Oggetto: [ID_VIP: 6003] **PROVINCIA DEL SUD SARDEGNA (Comuni di Siurgus Donigala, Selegas, Suelli e Senorbi) – Progetto di un impianto eolico denominato "PRANU NIEDDU" composto da n. 13 (già 14) turbine da 6,6 MW ciascuno, per una potenza complessiva di 85,8 MW (già 92,4 MW) e relative opere connesse.**

Proponente: Siurgus S.r.l.

Parere tecnico istruttorio della Soprintendenza speciale per il PNRR.

Figura 2 - Fascia parafuoco da realizzare

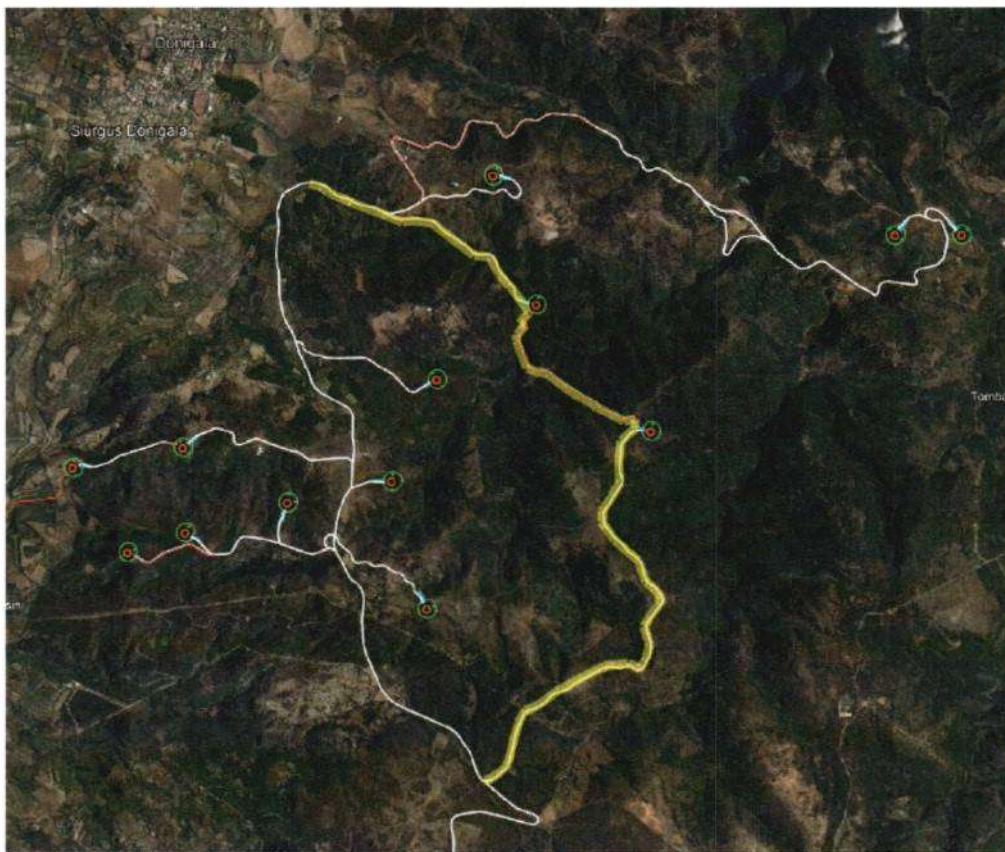
CONSIDERATO che in merito alla problematica evidenziata dalla Regione Autonoma della Sardegna – Direzione generale dell'Ambiente, con la nota prot. n. 19158 del 10/08/2021, recante "Procedure di valutazione di impatto ambientale di impianti eolici di grossa taglia e problematiche connesse alla interdizione dei mezzi di soccorso aereo in caso di incendio: ... Area vasta di Siurgus Donigala: [ID_VIP: 6003] ...", per la salvaguardia del patrimonio boschivo dell'area vasta interessata, oggetto di vincolo paesaggistico per legge ai sensi dell'art. 142, co. 1, lett. g), del D.Lgs. n. 42/2004 e delle previsioni e prescrizioni "... di conservazione e tutela finalizzati al mantenimento delle loro caratteristiche degli elementi costitutivi e delle relative morfologiche in modo da preservarne l'integrità ovvero lo stato di equilibrio ottimale tra habitat naturale e attività antropiche ..." del vigente Piano paesaggistico regionale, di cui alle relative Norme Tecniche di Attuazione (artt. 17, co. 4, lett. a, 18, co. 1, 22, 23, 24, 25, 26, 27), quali parte dell'Assetto ambientale, il Proponente, ha dovuto proporre di realizzare una "... fascia parafuoco lungo l'asse Nord-Sud che taglia idealmente in due il parco eolico per una lunghezza complessiva di quasi otto chilometri ..." (v. elaborato integrativo V.1.23, denominato "Interventi di mitigazione e compensazione (Fattibilità tecnico economica)", paragrafo 4.2.1.5 Realizzazione di opere di lotta antincendio, p. 16), che a sua volta genera un impatto paesaggistico ragguardevole rispetto all'ambito naturale in cui si inserisce l'impianto industriale in progetto, considerando che lo stesso ambito naturale verrebbe deframmentato in due parti distinte rispetto alla sua attuale unitarietà, avendo presente le raffigurazioni di riferimento che il Proponente fornisce per tale tipo di fascia parafuoco:

CONSIDERATO, pertanto, che il Proponente ha verificato la necessità evidenziata dalla Regione Autonoma della Sardegna di valutare e garantire in ogni caso la lotta agli incendi boschivi e che questo fattore costituisce un ulteriore e negativo impatto sul patrimonio culturale paesaggistico, costituito dai boschi tutelati per legge, la cui conservazione è ulteriormente ribadita dal D.Lgs. n. 34 del 2018, recante "Testo unico in materia di foreste e filiere

(da elaborato integrativo 8.2, relativo alla viabilità e piazzola dell'aerogeneratore WTG001)

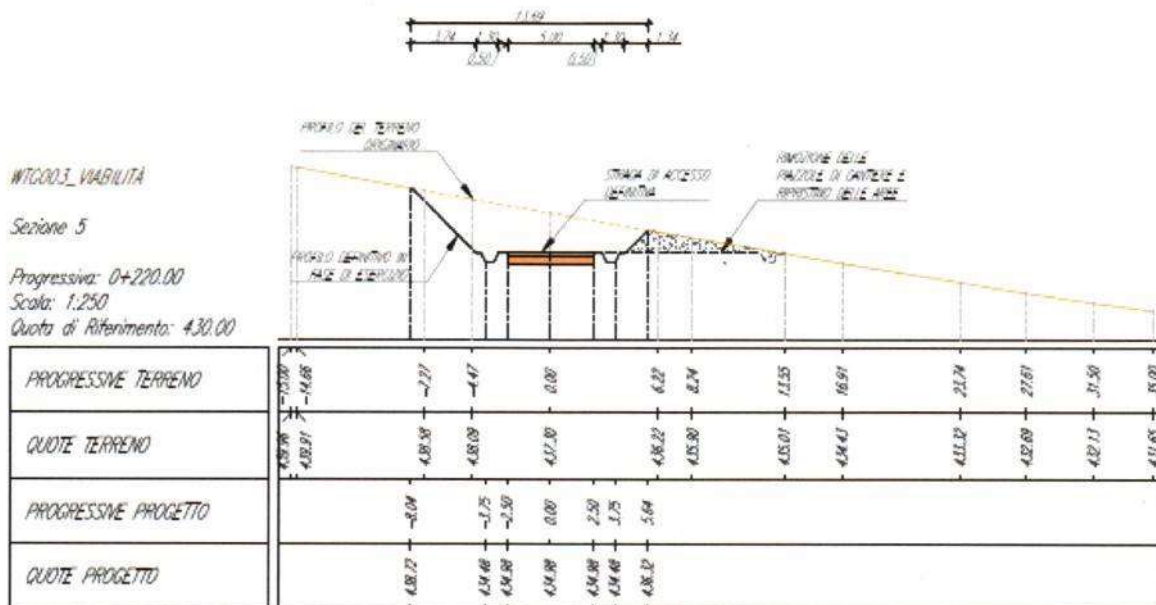
CONSIDERATO che anche la realizzazione o l'adeguamento della viabilità di accesso alle piazzole degli aerogeneratori comportano movimenti di terra (sia in trincea, che in rilevato), tali da costituire anch'essi un elemento di alterazione cospicua della naturalità dei luoghi interessati e per questo elemento paesaggistico tutelato dal Piano paesaggistico regionale con le sopra richiamate norme previste dagli articoli 26 e 29 delle Norme Tecniche di Attuazione:
